Dossier de demande d'autorisation ICPE

# Fossé

## **Mémoire en réponse**

au procès-verbal des observations recueillies  
lors de l'enquête publique du 26 février au 29 mars 2024

Comptages routiers mis à jour (moyenne de 6 jours) :

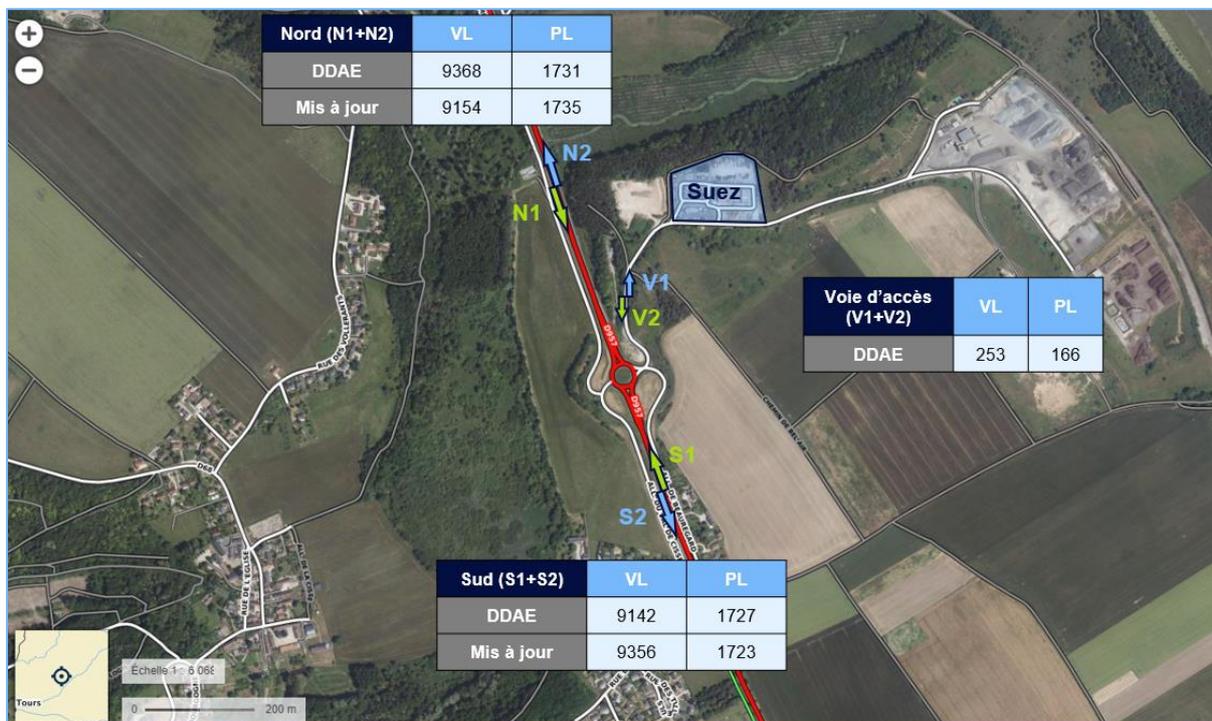
- "Demande d'expliciter les comptages poids-lourds qui ont été réalisés entre le 30 mars et le 5 avril 2023"

Nous reconnaissons que la dénomination des comptages est assez maladroite et a pu porter à confusion concernant le fait d'utiliser les mêmes termes « S1 » et « S2 » pour les trois localisations. Cette maladresse a induit à une **inversion des libellés de tableau entre le compteur au nord (direction nord) et le compteur au sud (direction sud)** et par conséquent une erreur d'affichage du nombre de véhicule « Global 2 sens » au nord comme au sud. **Pour autant, les relevés de comptage effectués par le bureau d'étude restent corrects et les conclusions sur l'impact global du projet restent inchangées** comme expliqué ci-après.

Tout d’abord, après correction de l’Annexe I – Comptage routier mise à jour avec les bons libellés et les bons chiffres et présentée en Annexe 1 du présent document, le nombre moyen de véhicule et l’impact induit restent les mêmes. La stabilité des résultats avant et après correction des libellés est mise en évidence dans les tableaux présentés dans la carte suivante :

Noter que la mise à jour n’induit pas de changement pour la voie d’accès au site.

Impact du projet mis à jour avant répartition nord/sud (moyenne de 6 jours) :

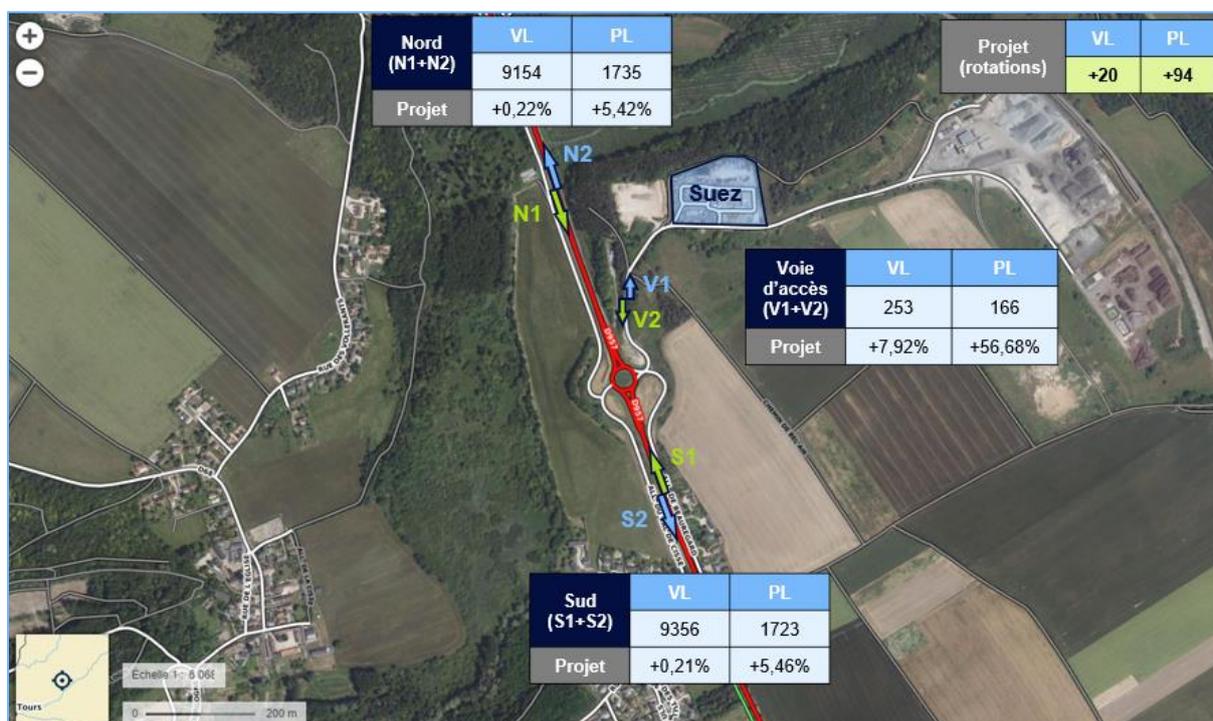
- « Augmentation significative de la circulation sur la RD957 [...] »

L’impact du projet est mis à jour en conséquence dans les tableaux suivants en intégrant les hypothèses expliquées précédemment pour le calcul de l’impact (prise en compte des 64 passages PL existants et répartition Nord/Sud) :

Les conclusions présentées dans la PJ04c restent bien valides, à savoir un impact "limité au regard des circulations existantes sur la départementale RD957" et "une augmentation de la contribution en poids lourds sur la route d'accès au site".

Impact du projet mis à jour avant répartition nord/sud (samedi) :

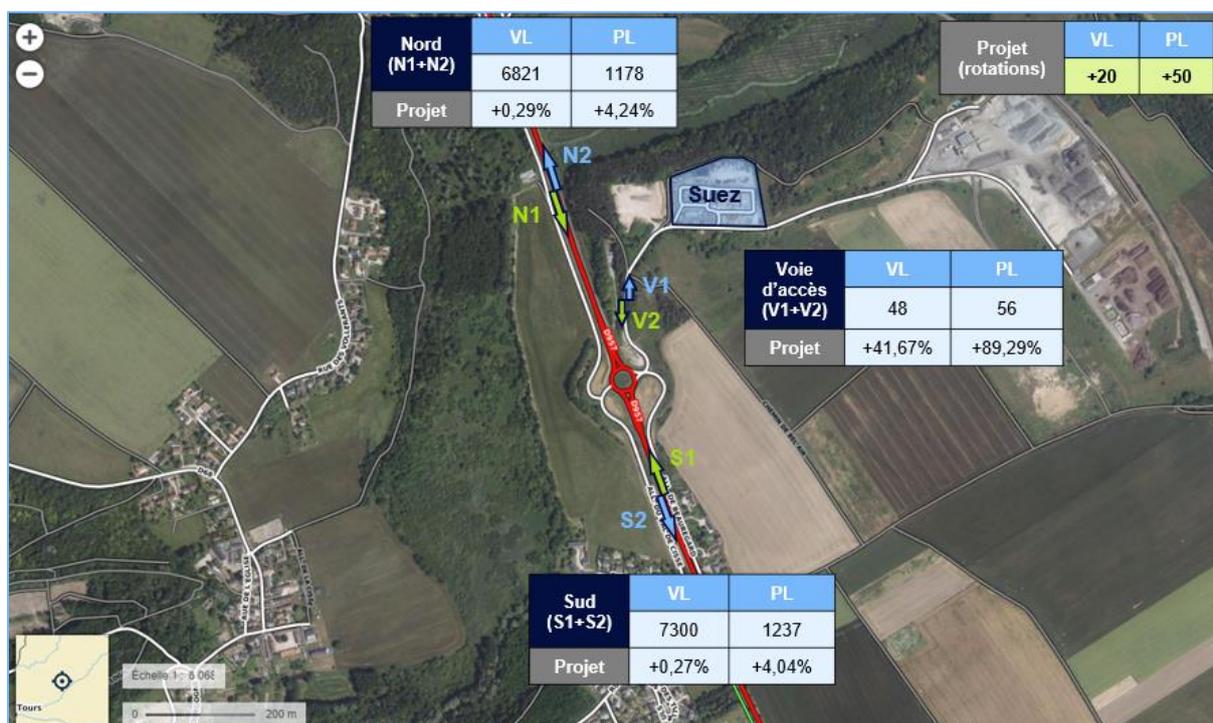
- « *Demande de clarification des horaires et jours de fonctionnement du site* »

**La circulation des PL dans le cadre du projet sera environ deux fois moindre que le reste de la semaine** : environ +25 PL par rapport à l'activité existante soit +50 passages en plus. En intégrant les mises à jour expliquées précédemment dans le DDAE, l'impact du projet le samedi est mis à jour dans les tableaux présentés dans la carte suivante :
